### 生效日期

本服务通告适用于2007年12月前控制杆对角斜切的所有MT03和改造的MT03到MT0sport。

## 服务通告

图1：斜切式老式控制杆

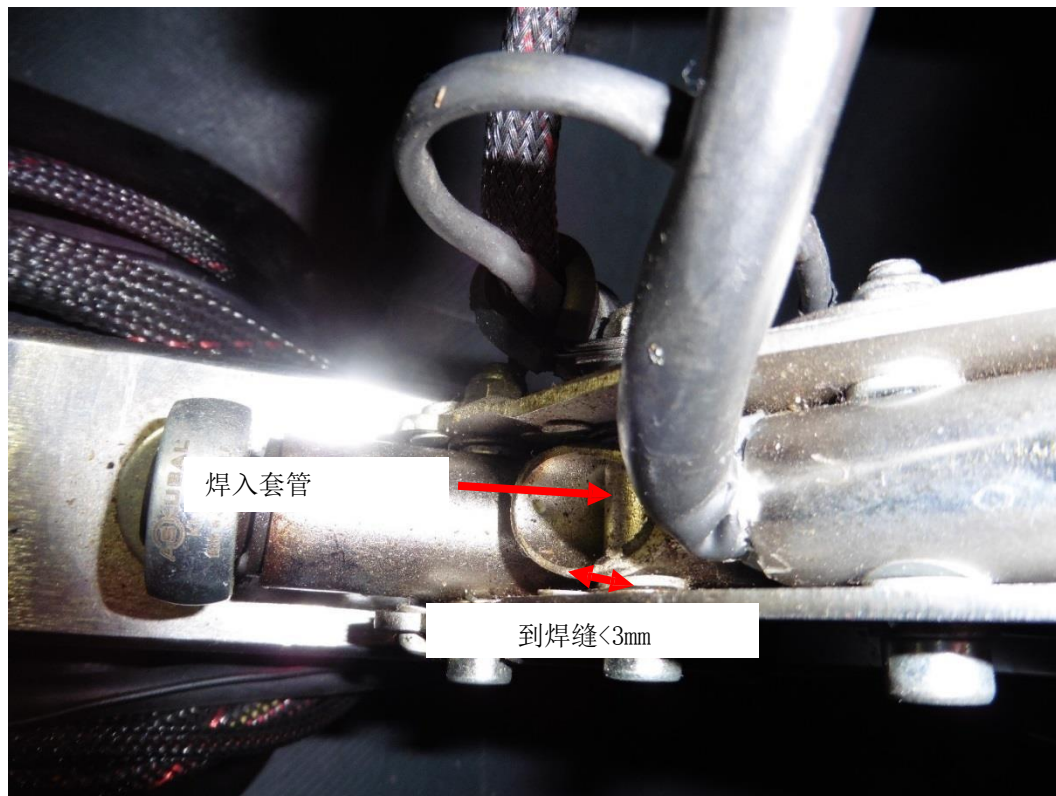
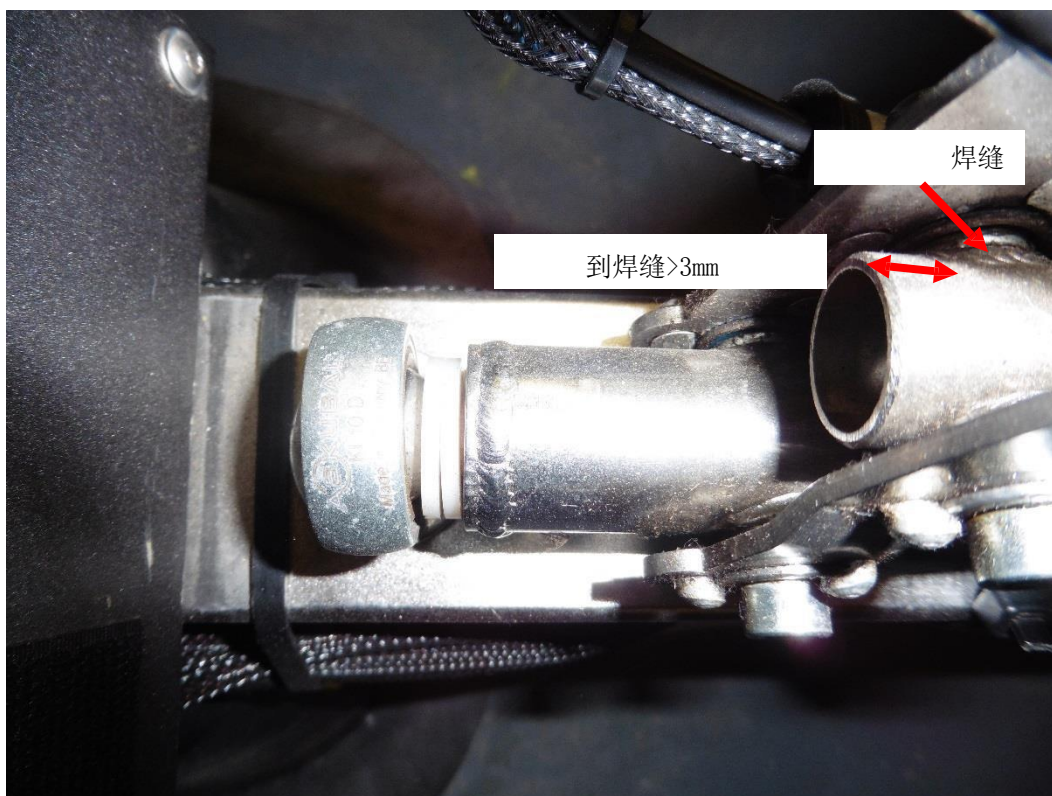
在上控制杆与前控制手柄连接处发现了焊接开裂和后续管子损坏的情况。一般在维护时或飞行前检查时会发现这一问题，所以本通告的目的是为强调检查此零件的需要。

另外，如果原来的零件超出了建议的尺寸，这种检查还有机会用新一代改进零件替换现有的管子。

- 检查管子末端内焊入的套管是否牢固，焊口无开裂。
- 检查控制杆的杆末端和焊缝外壁之间是否下切超过3mm。
- 矫正：如果下切超过3mm，请更换控制杆。

- 1 拆下管子和手柄侧板之间的固定螺栓。
- 2 检查管子末端内焊入的套管是否牢固，焊口无开裂。
- 3 检查控制杆的杆末端和焊缝外壁之间是否下切超过3mm。
- 4 矫正：如果下切限位超过3mm，请拆除控制杆（凸轮轴）并按厂家维护手册更换新的控制杆。联系AutoGyro服务部获取匹配零件。
- 5 如果控制杆还可以继续使用，按厂家维护手册换上新的尼龙自锁螺母，重新装上螺栓。
